ACTA DE LA JUNTA DE ACLARACIONES

En cumplimiento a los artículos 34 y 35 de la Ley de Obras Públicas y Servicios Relacionados con las Mismas, a los dispositivos 39 y 40 del Reglamento de la Ley antes invocada y en el numeral 5.2 de las Bases de Licitación a la Convocatoria a la **Licitación Pública Nacional Mixta No. LO-014P7R001-E177-2019**, en la Ciudad de México, siendo las 12:00 horas del día 02 de mayo de 2019, se reunieron en el Comedor Ejecutivo del Instituto FONACOT, sito en Insurgentes Sur 452, 6o piso, Colonia Roma Sur, Delegación Cuauhtémoc, C.P. 06760, en la Ciudad de México, los servidores públicos y los representantes de las empresas participantes, que se citan al final de esta acta, para llevar a cabo la Junta de Aclaraciones del procedimiento antes enunciado, relativo a los **"TRABAJOS DE MANTENIMIENTO Y CONSERVACIÓN DE LA BODEGA GENERAL DEL INSTITUTO FONACOT UBICADA EN AVENIDA MAR ADRIÁTICO NO. 46 COLONIA POPOTLA, DEMARCACIÓN TERRITORIAL MIGUEL HIDALGO, C.P. 11400"**.....

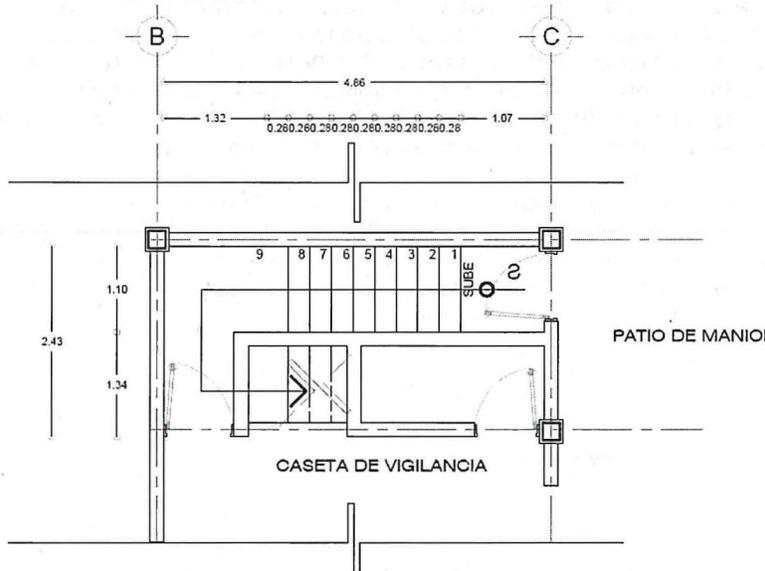
7.- P ¿En el concepto CAR-02, se requiere de un plano de detalle para las dimensiones de la escalera?-----

R.- Se incorpora el detalle de la escalera
